湾内管理所及附属工程建设项目变更方案 (变更前后对比图)

项目名称：湾内管理所及附属工程建设项目(变更方案)

方案变更设计说明

变更原因：因功能需求变化和施工现场优化的原因，现需调整建筑设计方案。

拟变更 一层平面图 1:100

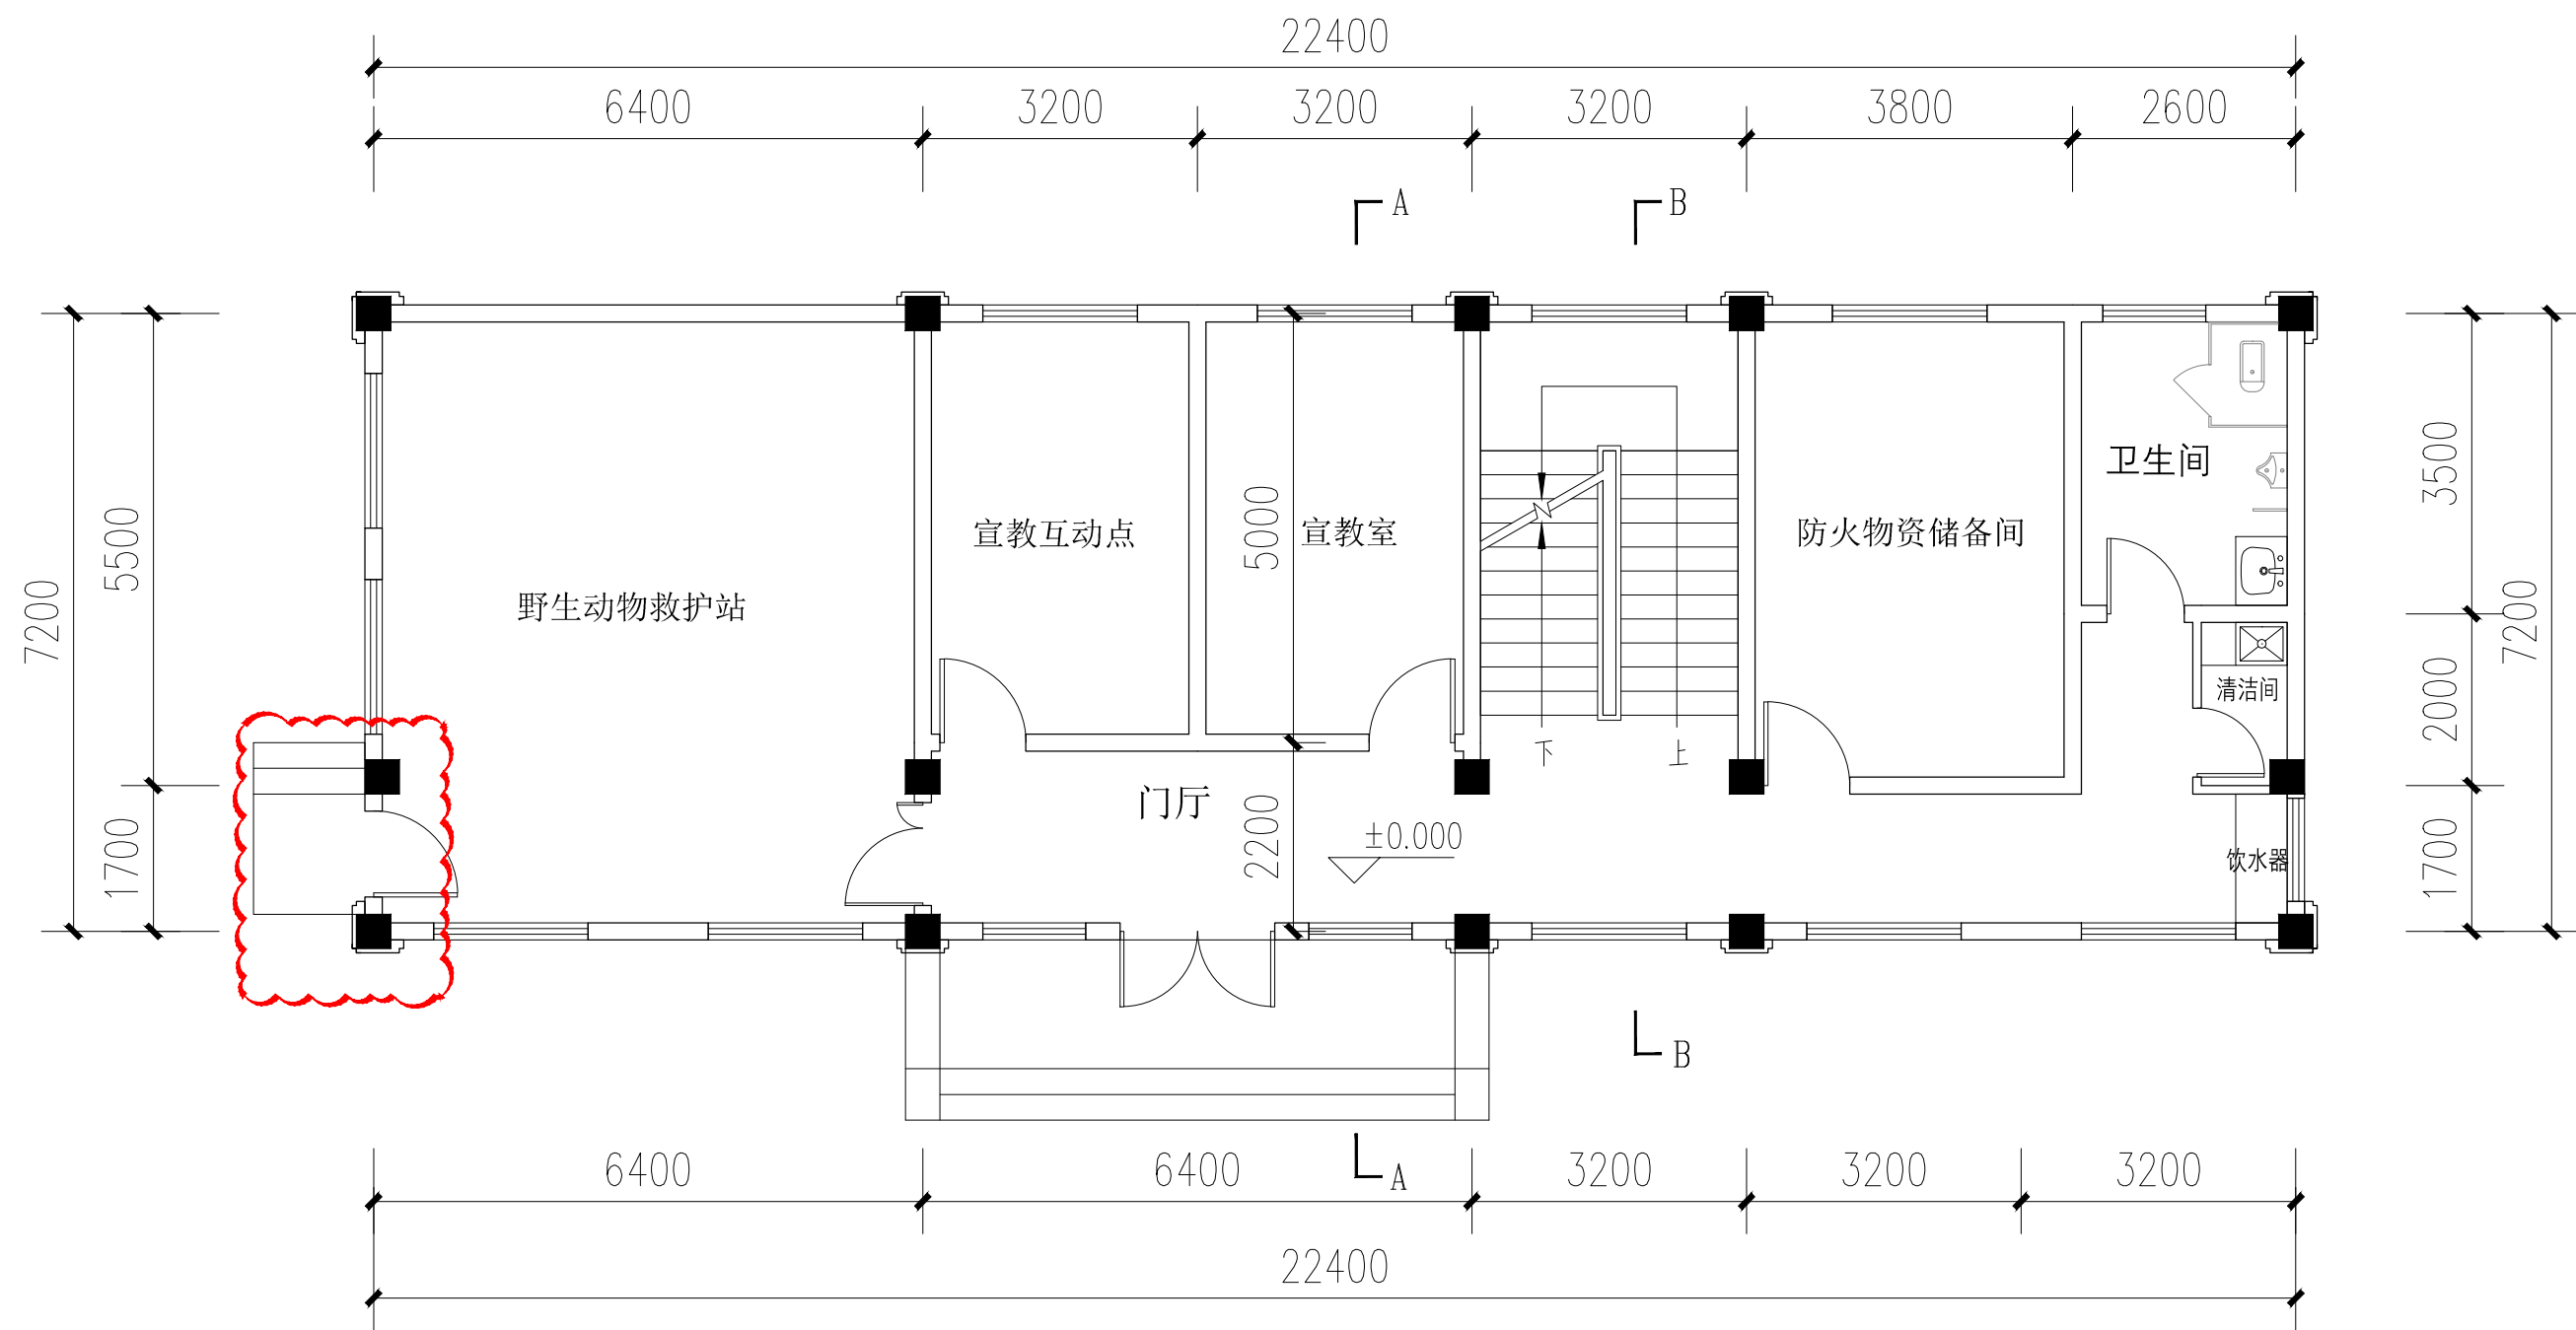
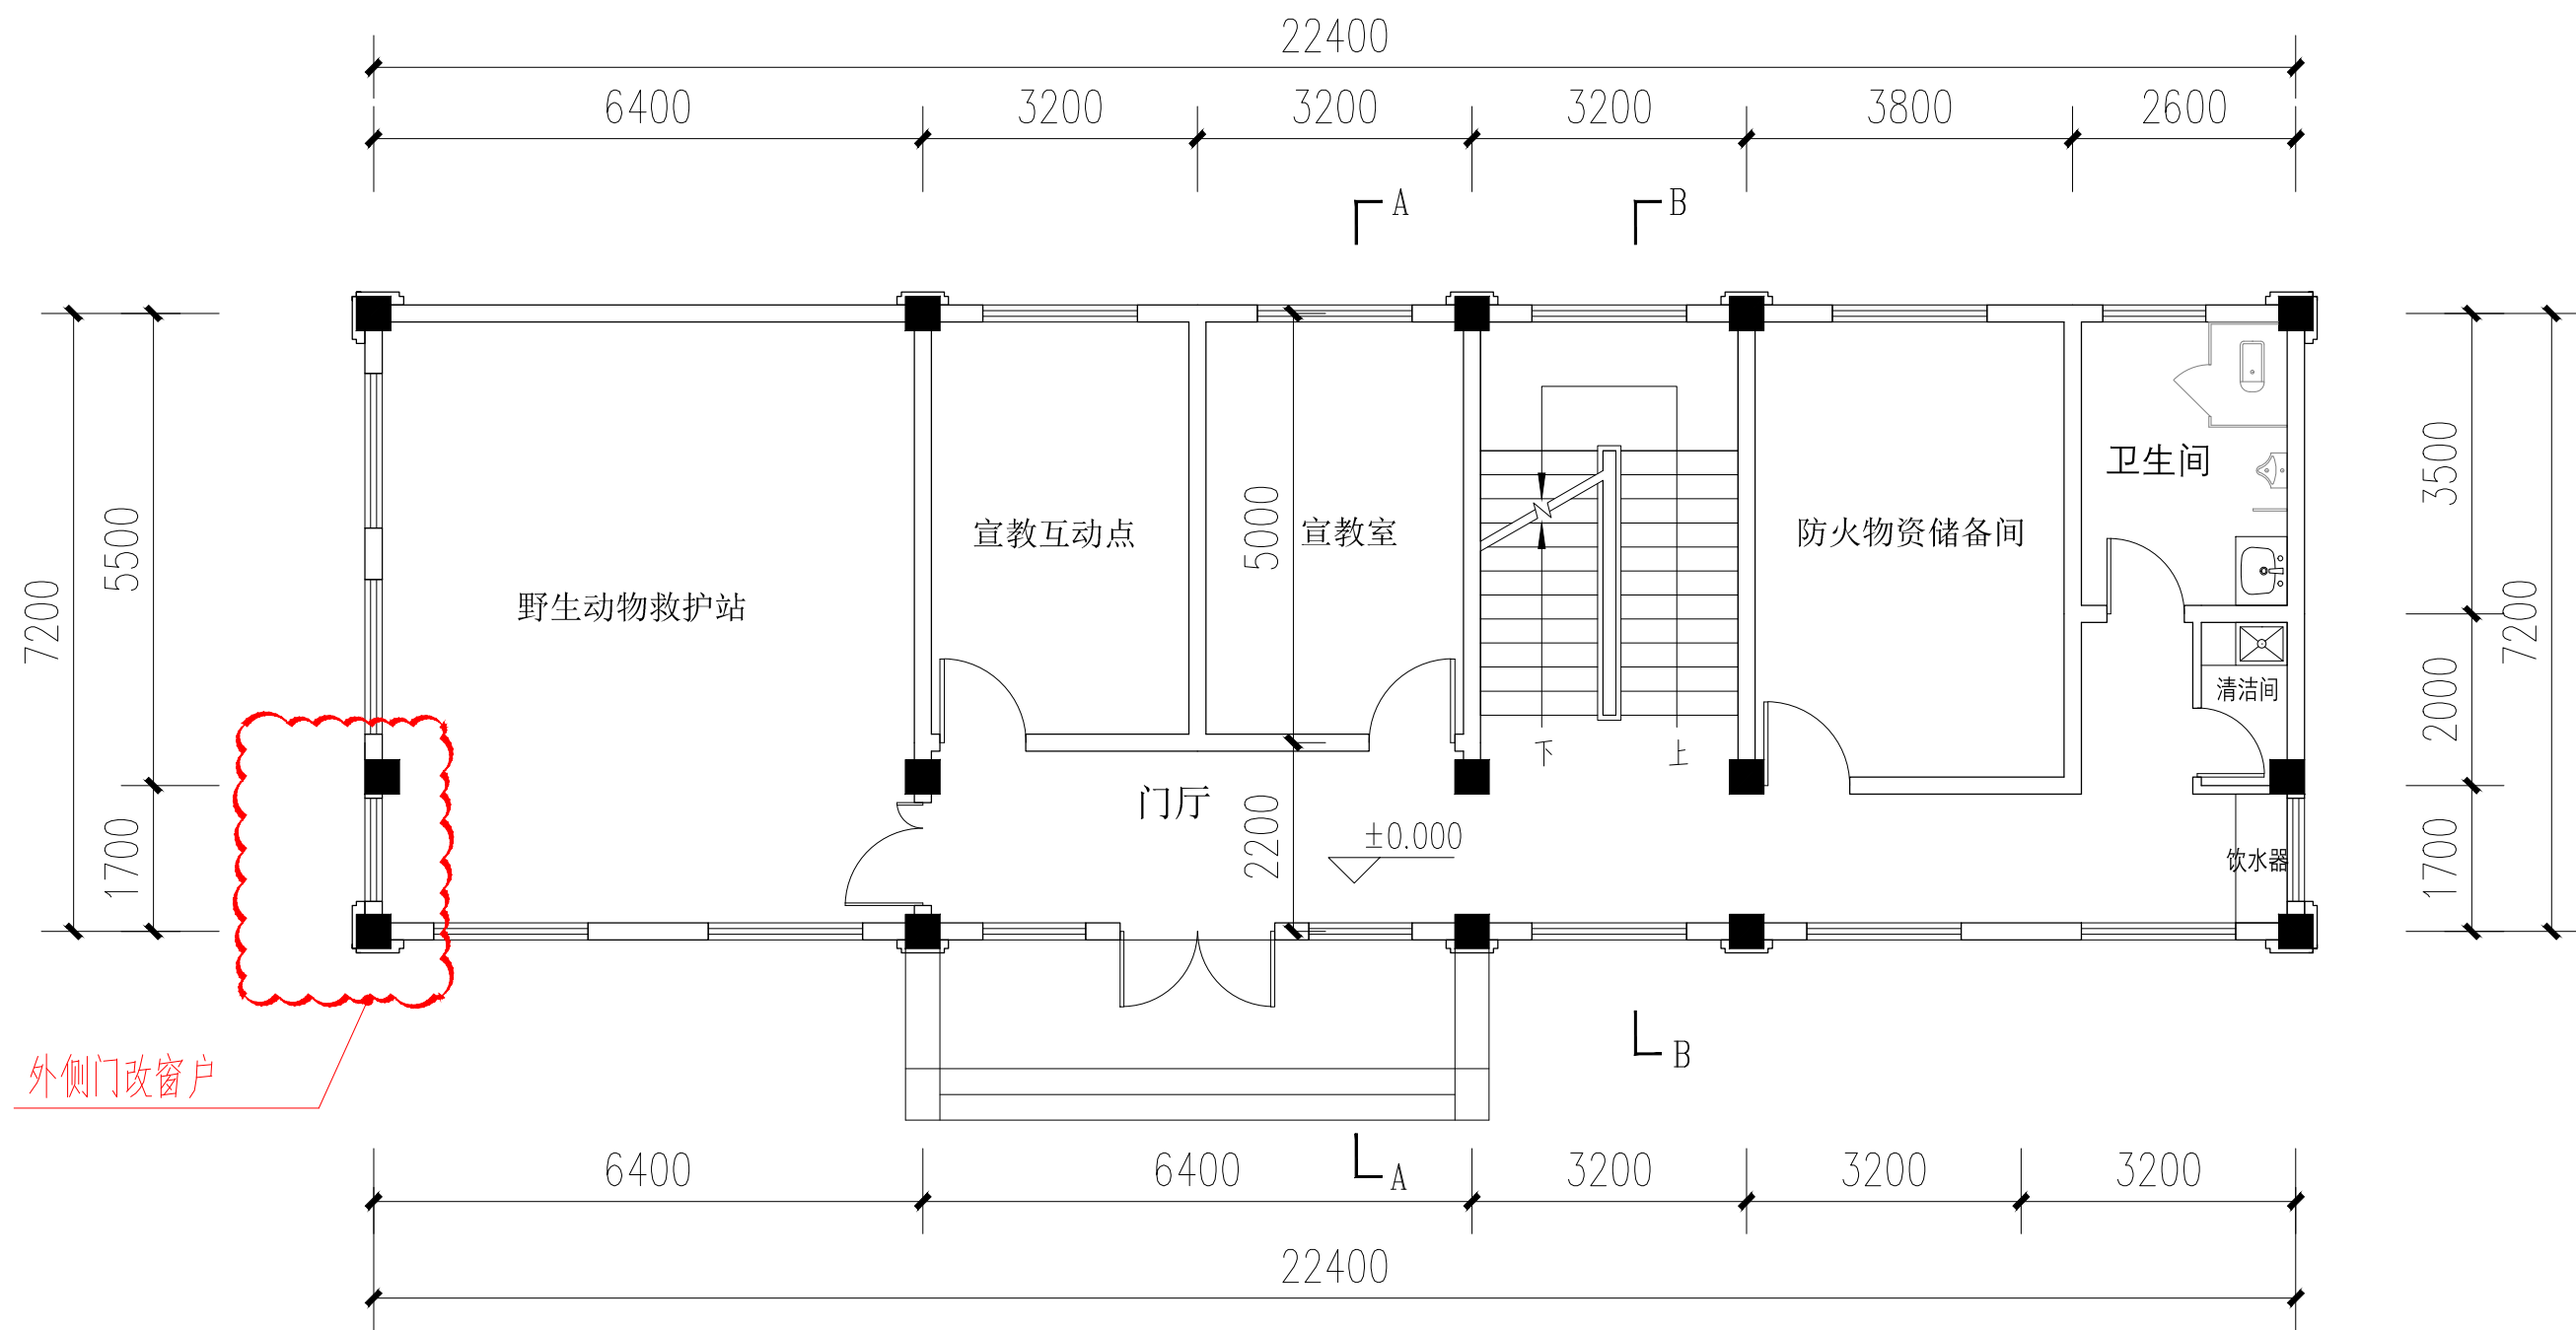
- 1.一层的野生动物救护站外侧的门改成窗户。（变更原因：根据使用功能需求变化进行对应调整。）

拟变更内容说明:

1. 一层的野生动物救护站外侧的门改窗户
